# 新北市政府工務局 103 年第 6 次建築管理法規研討會議紀錄

時間：中華民國 103 年 11 月 19 日（星期三）下午 3 時

參、建管提案（共六案）：

提案圖例：

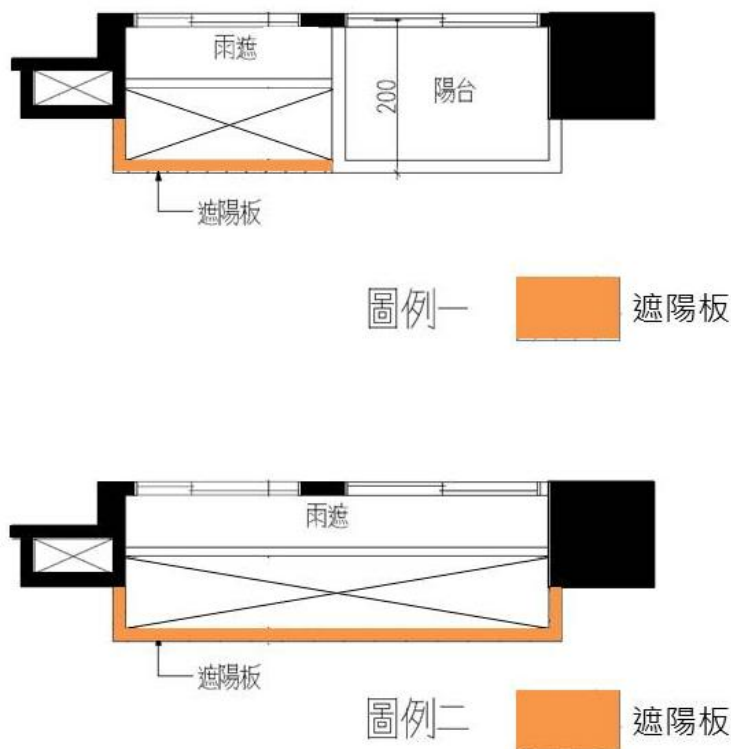
有關雨遮外設置遮陽板(如下圖)，建請同意依 103 年建照業務工作手冊 P05-48 案之原則免計容積樓地板面積。提請討論。

依本（103）年第 3 次建築管理法規研討會議決議，符合建築技術規則相關規定設置之雨遮、遮陽板（未突出建築物外牆中心線二・〇公尺範圍者），免計入樓地板面積。

提案圖例：

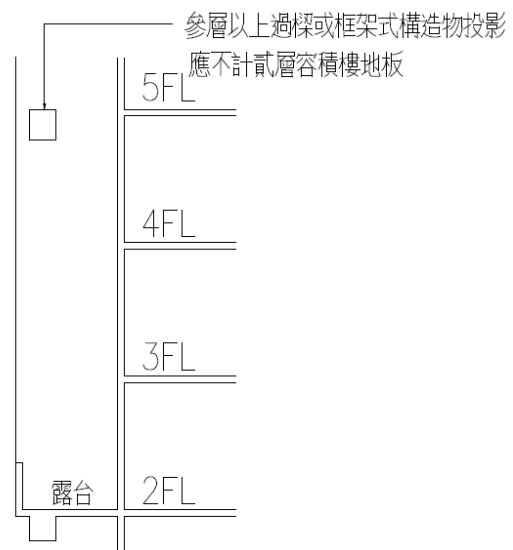
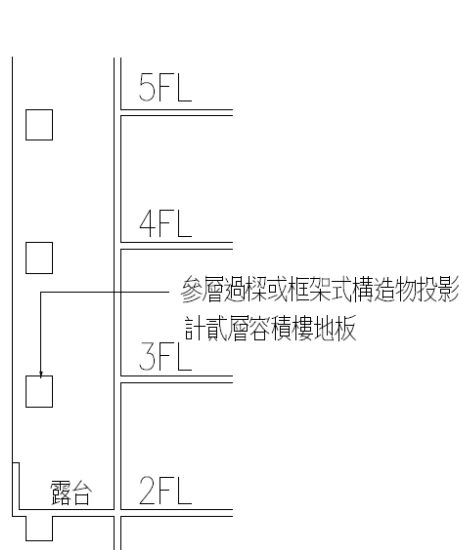
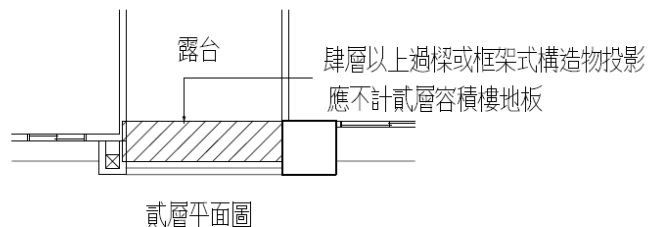
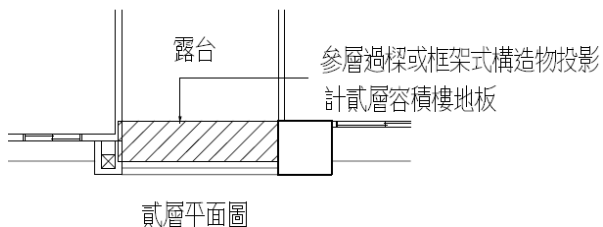
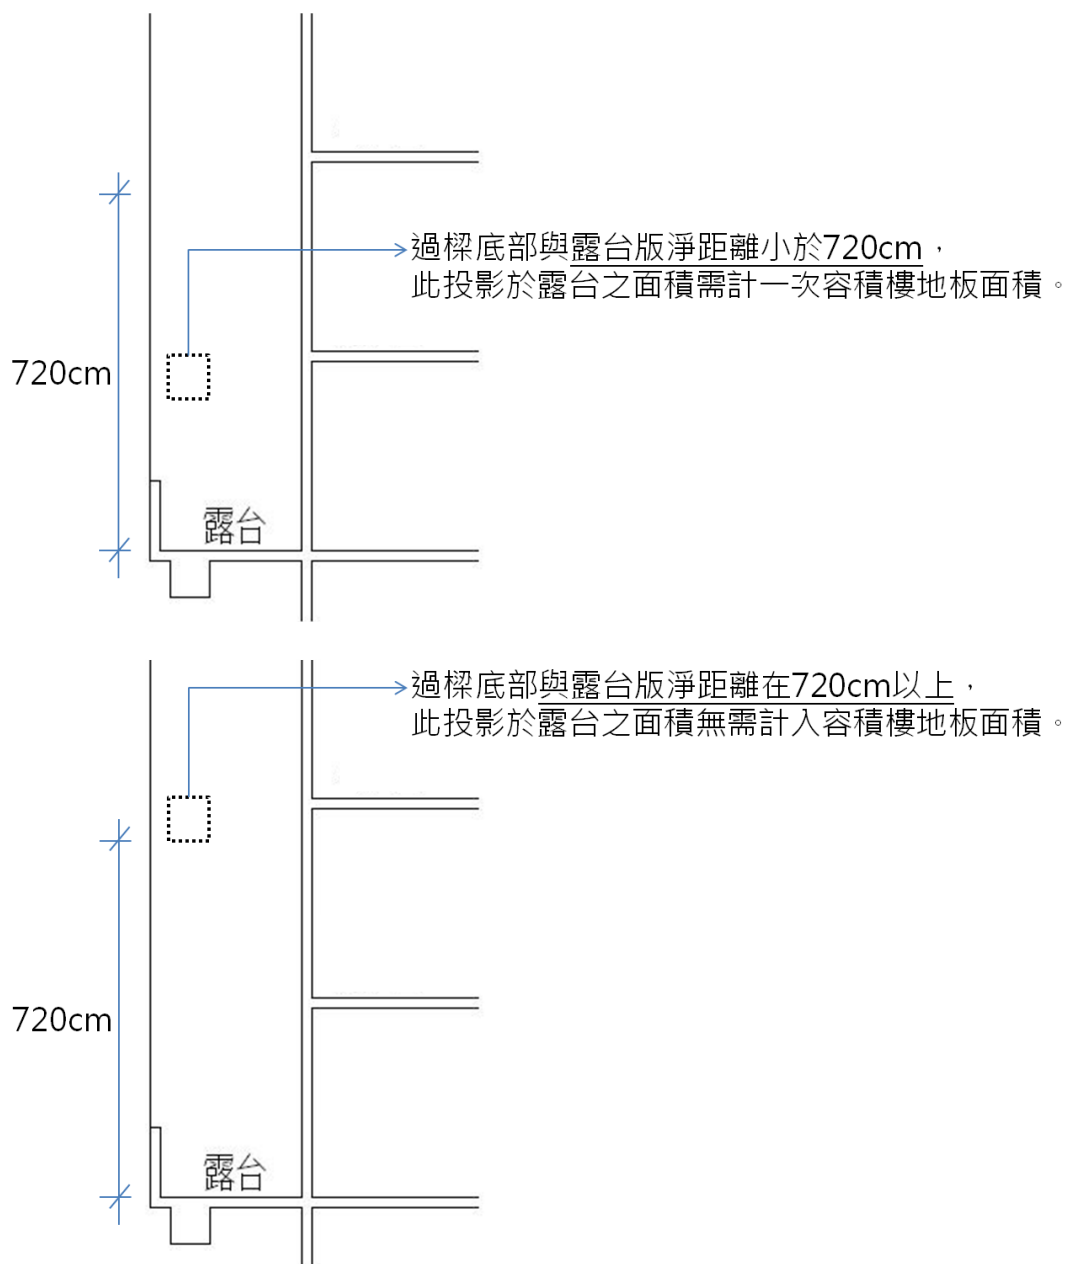
如建築物露臺上方設置框架式構造物，其樓地板面積計算應以當層為準，至於其他樓層之裝飾樑帶、結構樑投影範圍應無須併計，謹說明如下，提請討論。

1. 依 102 年 6 月 21 日營署建管字第 1020034280 號函，說明二「本署前以 87 年 12 月 2 日營署建字第 59225 號函載會議紀錄結論釋示「關於建築物平台、屋頂、露臺設置框架式構造物，無異一般樓層之樑柱，易形成違章建築，造成建築管理之困擾，各地方建管單位代表強烈表示，基於建築管理應予限制，除未實施容積管制地區已計入樓地板面積或實施容積管制地區已計入容積樓地板面積者外，不得設置。」(附件一)

2. 依前函所提框架式構造物，無異一般樓層之樑柱，易形成違章建築，自應將當層之露臺框架構造計入容積樓地板面積，至於其他樓層之裝飾樑帶、結構樑投影範圍應無形成違章建築之可能，應無須併計。

露台直上方 7.2 公尺範圍內之框架式構造物，其過樑垂直投影範圍應依內政部營建署 102 年 6 月 21 日營署建管字第 1020034280 號函釋計入容積樓地板面積；超過前述高度範圍之框架式構造物較不易形成違章建築，得免計入容積樓地板面積。

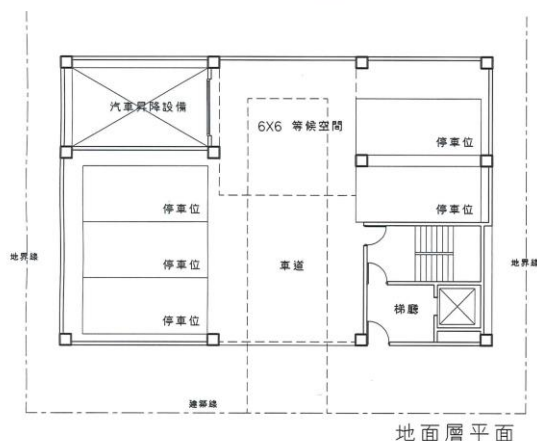
有關建築物如僅於地下室設置汽車升降設備，且該汽車升降設備並未直接銜接道路出入，如其附設停車空間超過 30 輛時，依建築技術規則設計施工編第 59-1 條第 5 款規定，除始有適用同編第 136 條檢討之必要外（詳附件四），又鑒於該汽車升降設備出入應無因車輛停等占用基地外之道路，連帶影響交通等情形，即依內政部 88 年 12 月 31 日內營字第 8878470 號函意旨，應無設置等候空間之需（詳附件五），故建議地下各層汽車升降設備前並無適用 6M×6M 等候空間之必要，僅依內政部訂定之機械停車設備規範相關規定檢討即可（詳附件六）。提請討論。

建築物停車空間超過 30 輛時，升降設備之車庫依建築技術規則設計施工編第 136 條第 2 款規定應增設寬度與深度各 6 公尺以上之等候空間。

案例一 車道與等候空間共用

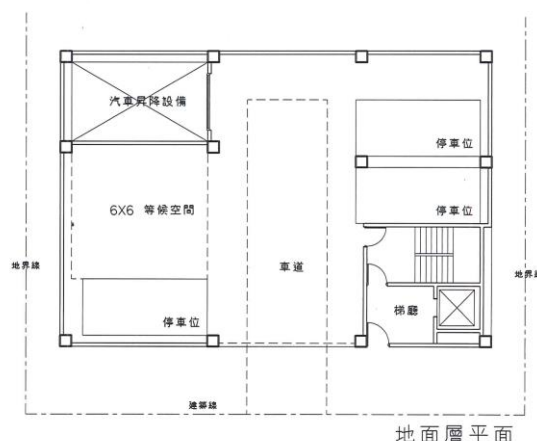
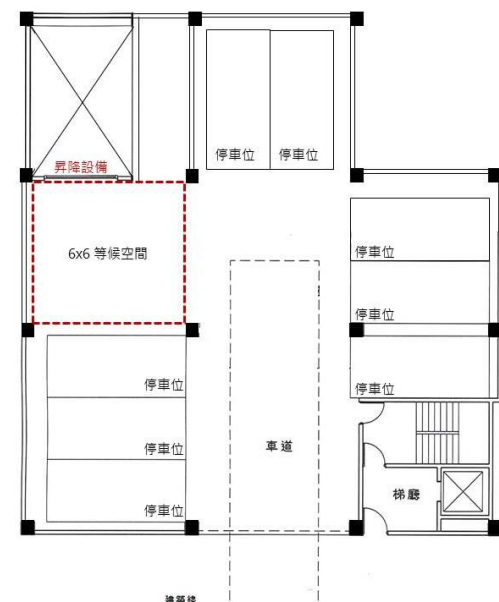
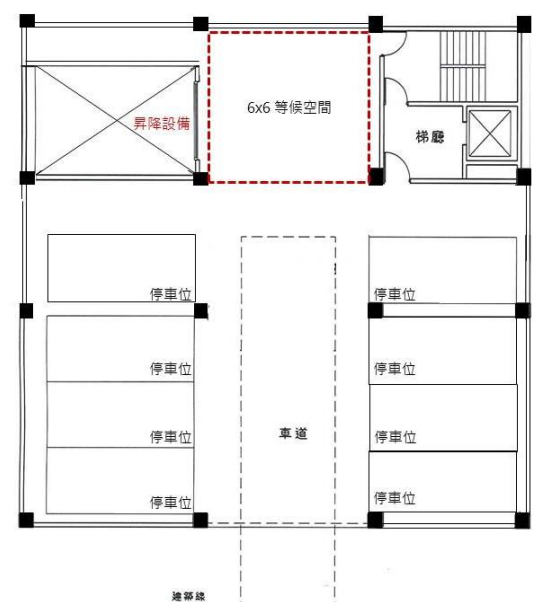
續前提案，建築技術規則設計施工編第 136 條文第二款規定升降設備車庫應增設寬度與深度各 6 公尺以上之等候空間。其設置係為避免因車輛停等占用道路影響交通，依內政部 88 年 12 月 31 日內營字第 8878470 號函應設置於汽車升降設備正前方，建議車道面積得兼等候空間使用不宜，無須另行設置於他處（如下圖）。提請討論。

依建築技術規則設計施工編第 136 條第 2 款規定所增設之寬度與深度各 6 公尺以上之等候空間，應設置於汽車升降設備正前方，不得另行設置於他處，且除汽車升降設備設置於車道底端處，其等候空間得與車道共用檢討外，亦不得與穿越性之車道共用。
